**ESTUDIO DE SUELO DE VIVIENDA, CANTON  
MANTA - PROVINCIA DE MANABI - ECUADOR**

## INFORME TECNICO PARA REPARACIONES

### REVISION DE DISEÑO ESTRUCTURAL EXISTENTE

### Informe Técnico 45

### MODELO TRIDIMENCIONAL

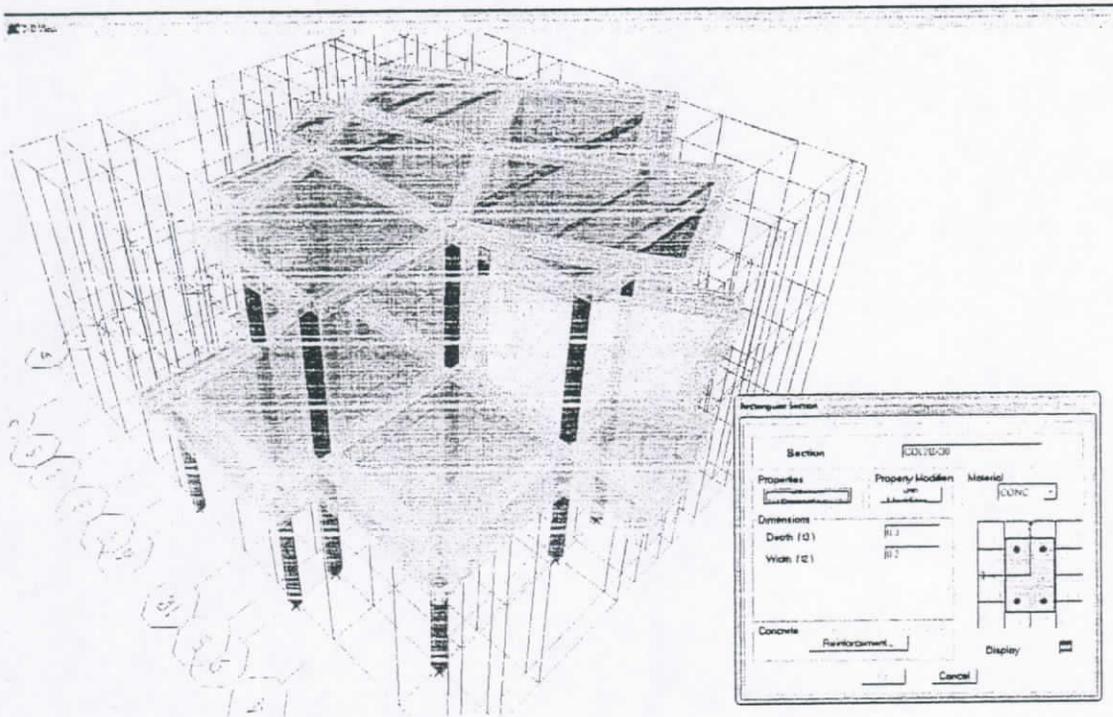
Los elementos "columnas" sobrepasan los esfuerzos últimos para las secciones establecidas, lo que indica que la sección de la columna debería ser mayor esto es debido a la acción del sismo y por ende el incremento del cortante basal.

Los elementos "vigas" del sistema de losa de piso de planta alta, sobrepasan los esfuerzos últimos para las secciones establecidas, lo que indica que la sección de las vigas debería ser mayor en cuanto a su ancho ya que el peralte está limitado a al espesor de la losa.

Se recomienda la pronta corrección de los elementos críticos ya que de no hacerlo existe la gran posibilidad de que un evento sísmico de intensidad provoque el colapso parcial o total de la estructura.

**PLANTA DE CIMENTACION REFORZADA**

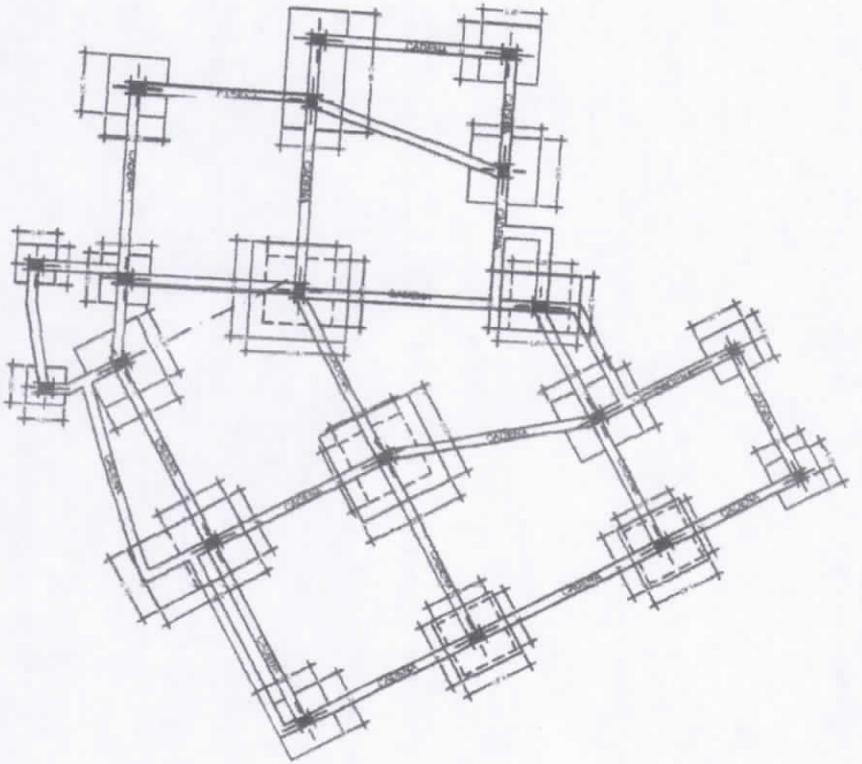
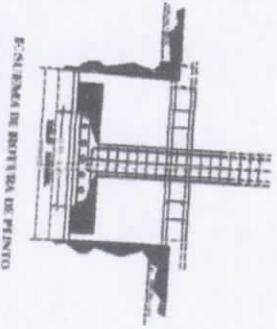
Luego de haber analizado las dimensiones de los plintos existentes se encontró que algunos de estos no tienen las dimensiones adecuadas para su buen funcionamiento haciendo que el esfuerzo portante del suelo exceda su capacidad de carga lo cual esta originando asentamientos diferenciales los mismos que se reflejan en las cuartaduras a 45g en la manposteria y desprendimientos en los recubrimientos de los pisos (losa).

La solución al problema existente consiste en aumentar el área de los plintos con problemas de asentamientos. Los cuales están indicados en el planos de cimentación anexo a este informe.

- Apuntalamiento de los vanos de la cimentación a reforzarce
- Retiro del piso y contrapiso existente
- Excavación de material petreo hasta la cota de cimentación
- Rotura del plinto existente en un 60% (ver detalle en plano)
- Colocacion de la malla de refuerzo según diseño (ver detalle en plano)
- Colocación de aditivo Sikadurm 32 premium (para pegar hormigones)
- Fundición del nuevo cimientó según diseño (ver detalle en plano)
- Relleno compactado con material petreo clasificado
- Reposicion de pisos y contrapiso
- Trabajos de acabado
